SJEKKLISTE FOR TILFLUKTSROM TYPE 1948 2026

116483, Trondheimsveien 403

Informasjon		<Kommentar>
Kontroll dato	26.03.2026 17:32	
Adresse t-rom	Trondheimsveien 403	
Bruker av rommet	Beboere og leietakere	
Eier	Boligbygg KF	
Adresse eier		
Kontaktperson		
Ant plasser	22	Beregningsgrunnlag: 30 kvm x 2,2 meter
Ansvarlig		
Bruksareal	30	
Bygget år	1950	
Romtype	48	
Offentlig/privat	Privat/kommunalt	
Fredsbruk	Tomt	
Tegninger fremlagt		
Tidl. kontroller		Ingen dokumentasjon tilgjengelig
Tilstede ved kontrollen	RK	
Tilfluktsrommets tilstand		Middels

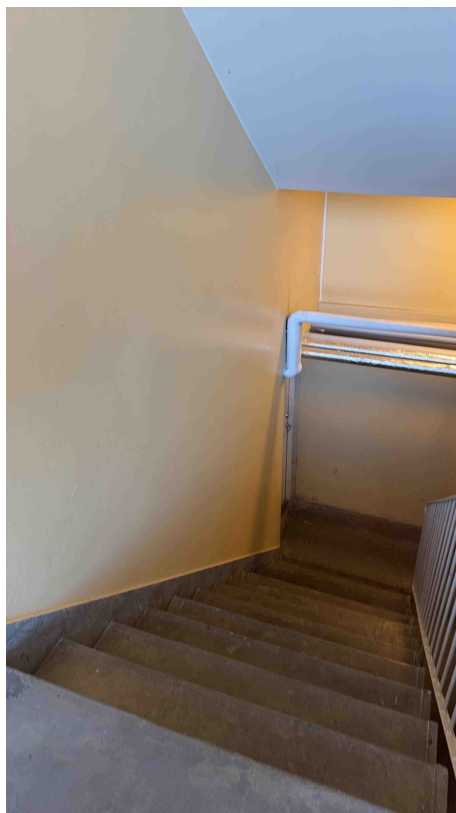
Spørsmål: Skilting

Beskrivelse: Skilt mangler i trappeløp, Filnavn: img_0001.jpg

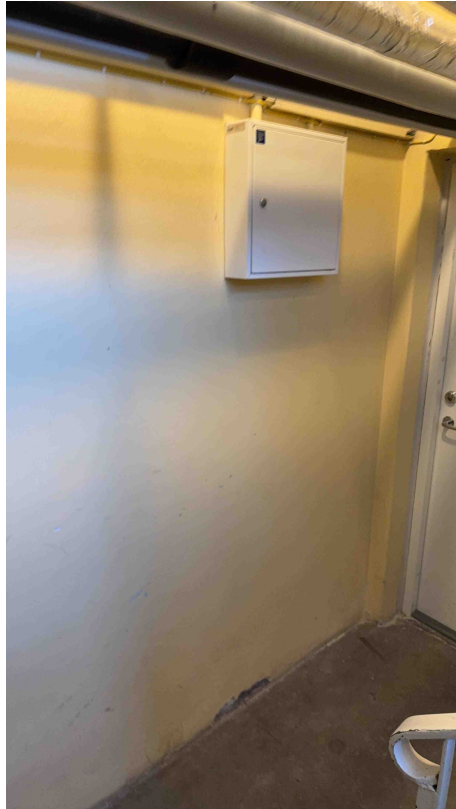
Spørsmål: Skilting

Beskrivelse: Skilt mangler over dør, Filnavn: img_0001.jpg

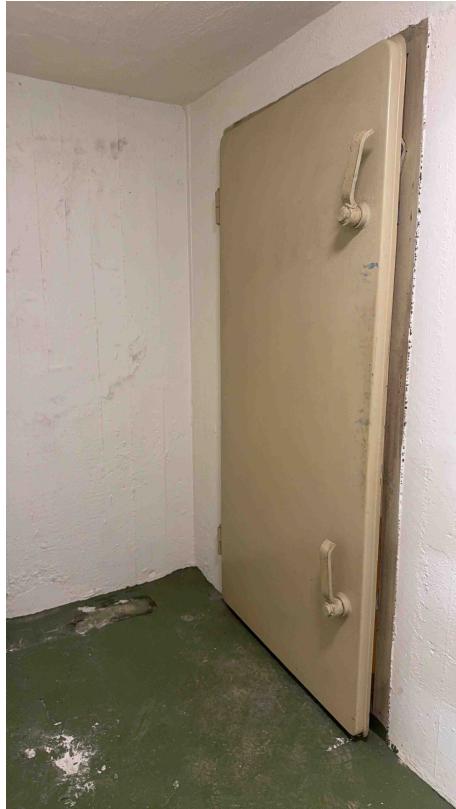
Spørsmål: Dør/port/lukkere

Beskrivelse: Dør 2 i sluse, Filnavn: img_0001.jpg

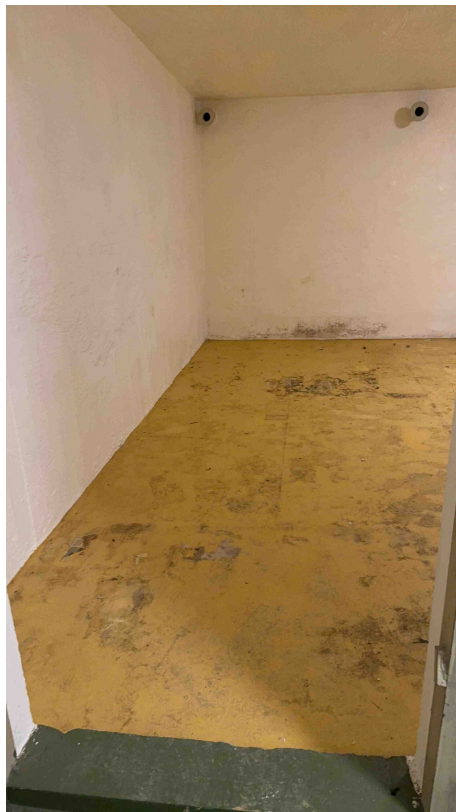
Spørsmål: Sjokkventiler

Beskrivelse: 200 mm sjokkventil er fjernet, Filnavn: img_0001.jpg
